PARECER 005/2024 - CEIV

PARECER 005/2024 - CEIV
COMISSÃO PERMANENTE DE ANÁLISE DE ESTUDO DE IMPACTO DE VIZINHANÇA
(CEIV)

Processo Administrativo nº: 37.041/2023 (1Doc)

Projeto: Itaú Unibanco

Figura 01: Ponto para implantação de espécie arbórea

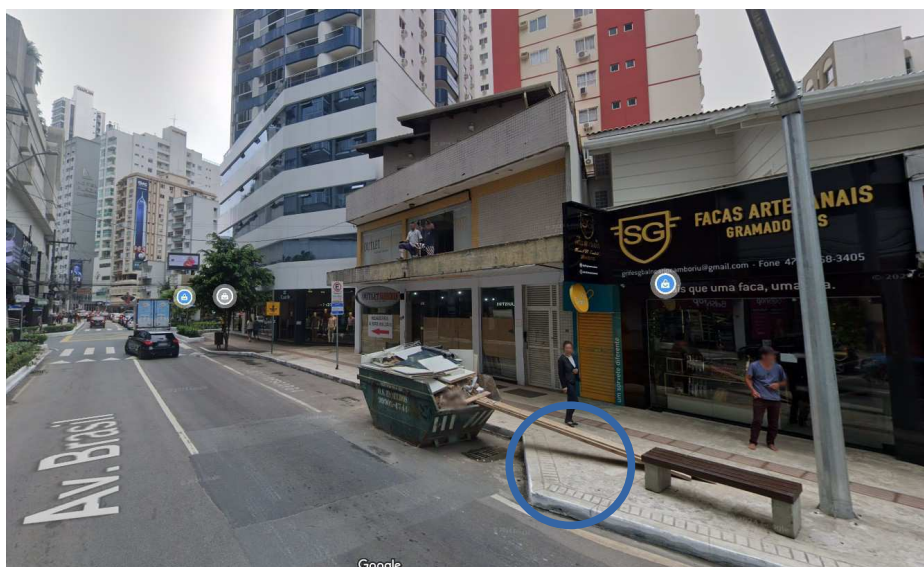
2º CONSIDERAÇÃO CEIV: Reitera-se o pedido. Prever e implantar projeto de arborização urbana na área de passeio público do empreendimento nos moldes previstos pela Lei Municipal n.º 4107/2018.

Analisando a vizinhança, a CEIV entende que o ponto demarcado na Figura 1 é propício para recebimento de espécie arbórea. Apresentar o projeto identificação a árvore, analisando e propondo a espécie com porte e tipo adequado.
